Keuringsverslag van een elektrische laagspanning- en zeer lage spanningsinstallatie

NIET CONFORM

Straatnaam Edisonlaan
Huisnummer 20
Busnummer
Postcode 2180
Gemeente Ekeren
Land België

Controlebezoek van een huishoudelijke installatie volgens (KB 08/09/2019) - AREI Boek 1- 6.5. en 4.2.4.3.

Afbeelding schakel- en verdeelbord:

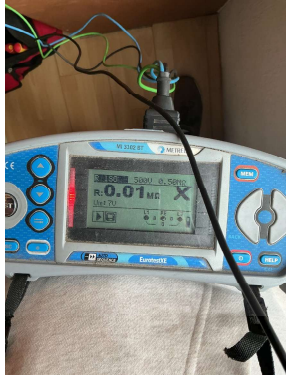
- 12.02 De waarde van de isolatieweerstand van één of meerdere stroombanen is kleiner dan 0,5M ohm. (Boek 1 Onderafdeling 6.4.5.1.) Hoofdbord, rij onderaan, 2de kring van rechts
